改善箇所説明図

改善の内容

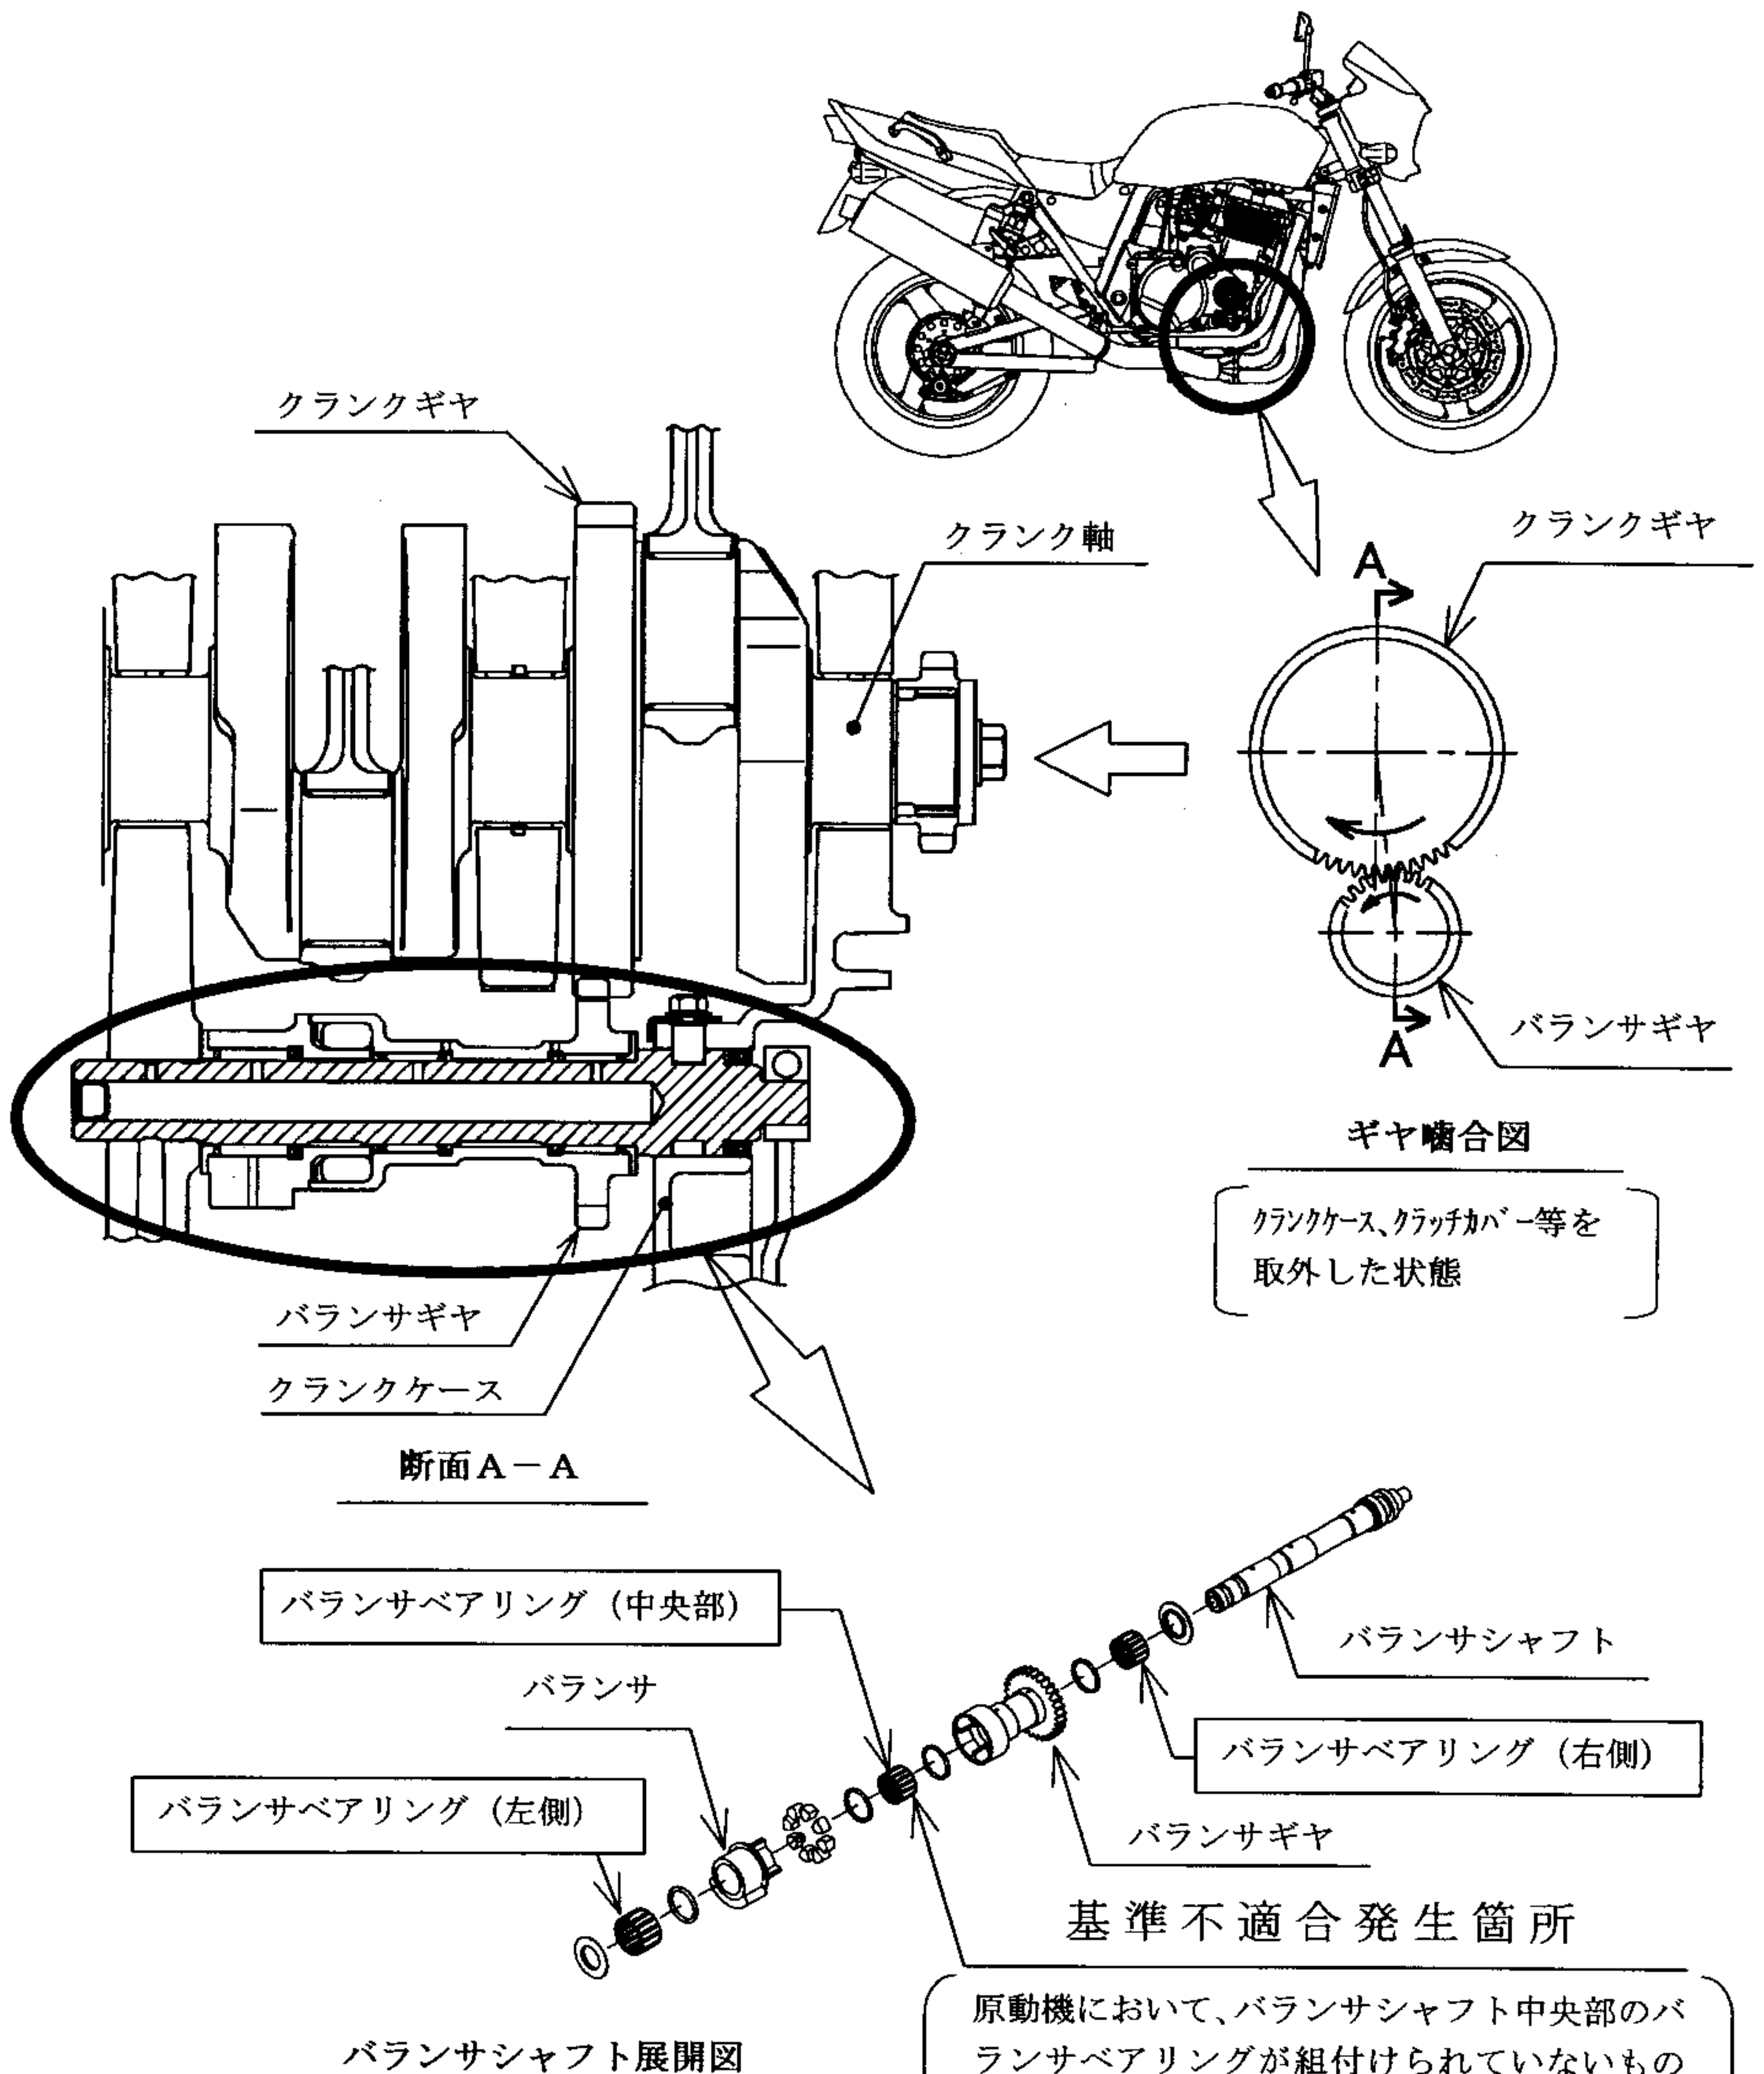
全車両、 balンサベアリングを点検し、当該ベアリングが組付けられていないものは組付けると共に、 balンサシャフトの他のベアリングを新品と交換する。

識別 : クランクケースの、 balンサシャフト固定用レバー取付部付近に、ポンチマークを刻印する。
